## 改善箇所説明図

### 基準不適合発生箇所

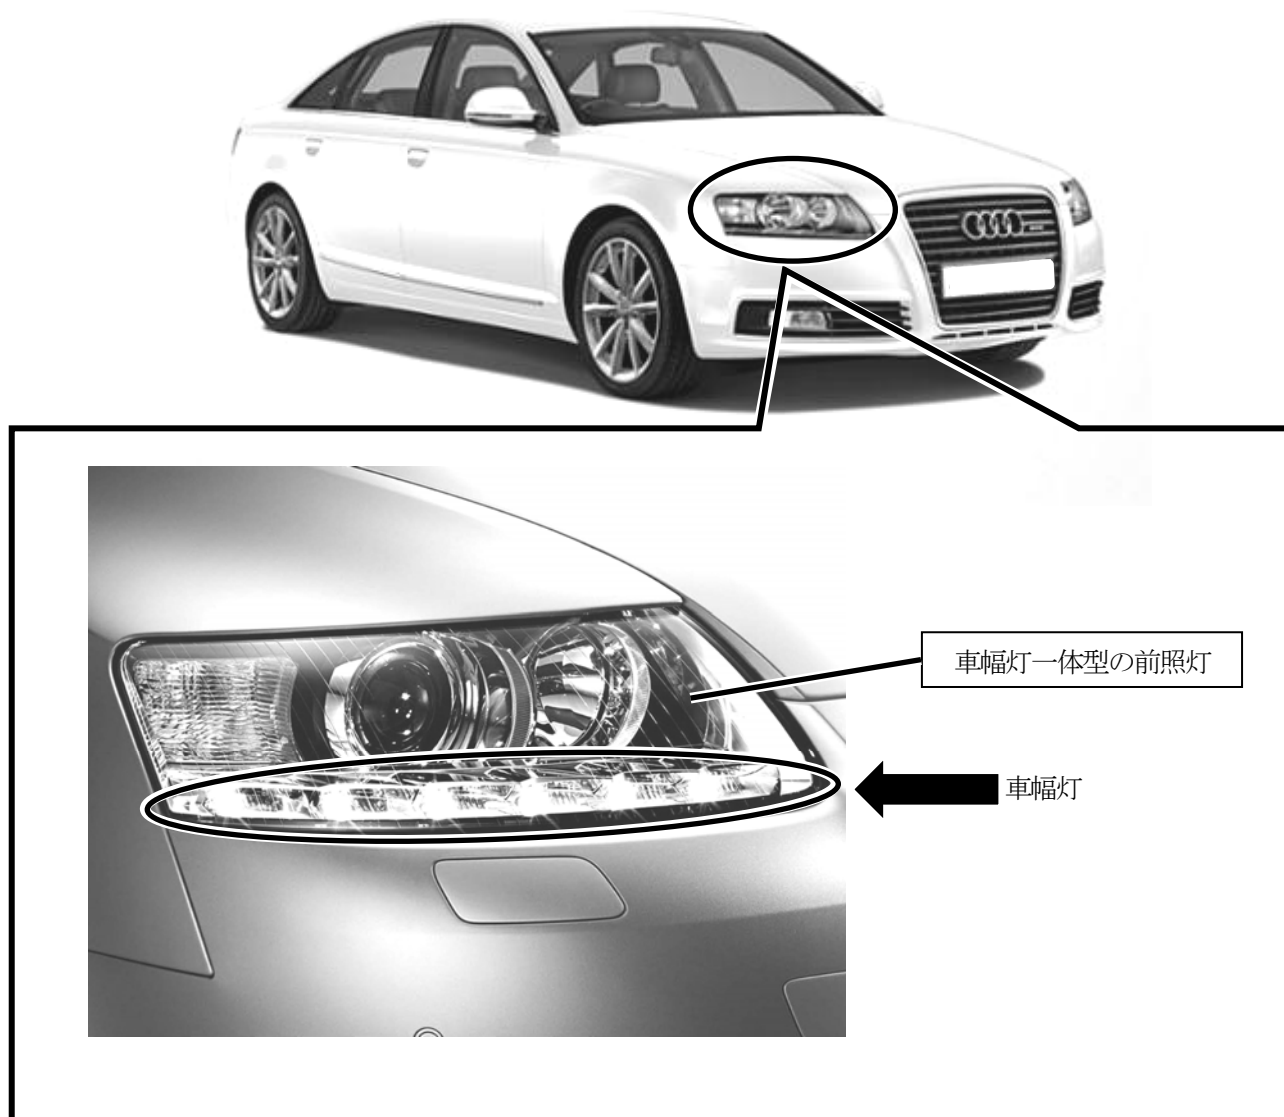
車幅灯一体型の前照灯において、灯火器裏側カバーのシーリング材が不適切なため、シーリング材の気化成分により車幅灯（発光ダイオード）の電気基板接点が腐食して接触不良を起こし、車幅灯が点灯しないおそれがある。

全車両、左右の車幅灯一体型の前照灯の製造年月日を点検し、対象となるものは当該車幅灯一体型の前照灯を対策品と交換する。

識別：車両識別プレートの下側に、黄色で直径5mm程度のマークを塗布する。
